改善箇所説明図

基準不適合発生箇所
(燃料配管継手部)

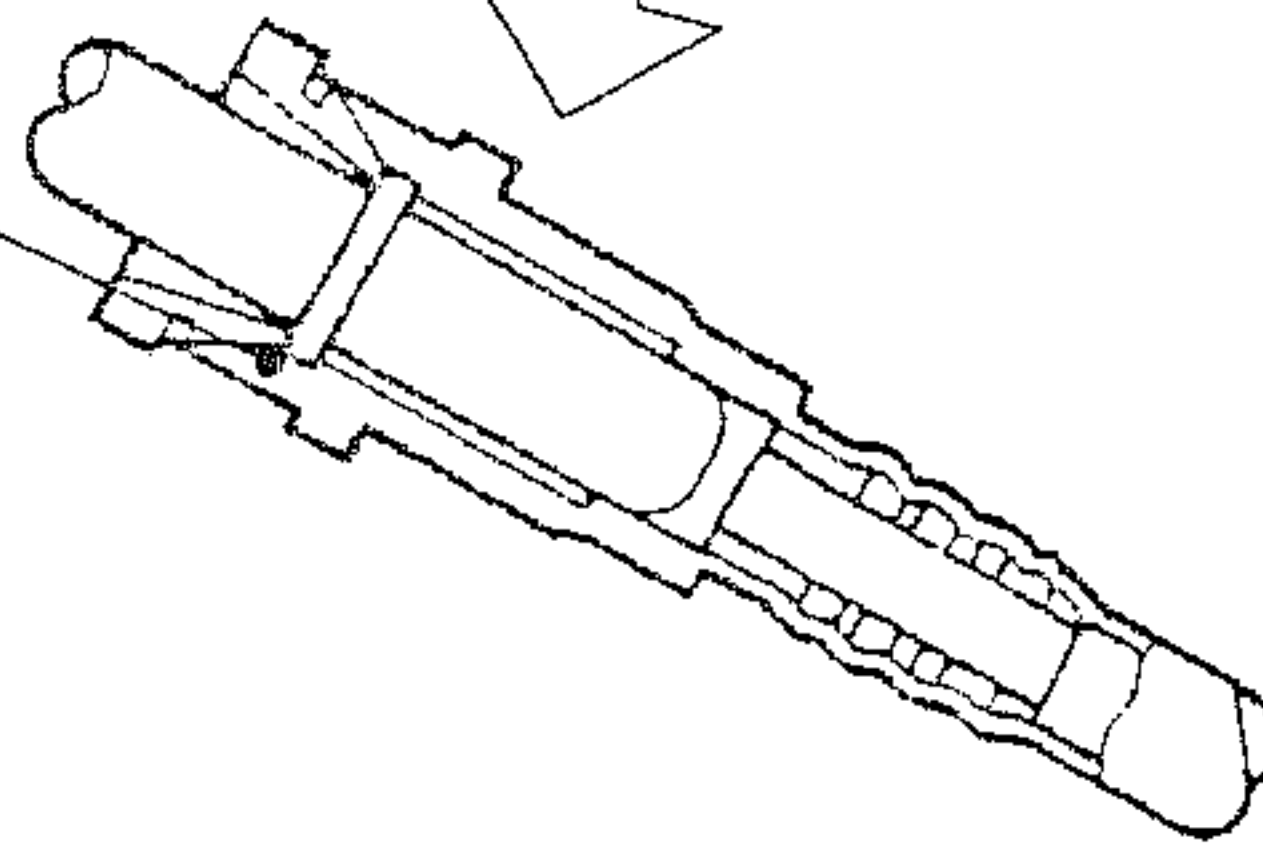
ースと燃料パイプを接続する作業の確
が不備なため、燃料配管継手部の嵌合
分なものがある。そのため、燃料が滲
悪の場合、当該継手部が外れて燃料が
エンストし、再始動できなくなるおそ
る。

全車両、燃料配管継手部の嵌合状態を点検し、確実に接続する。

識別：燃料ホースのパイプ側継手部に白色または黄色ペイントを塗布する。
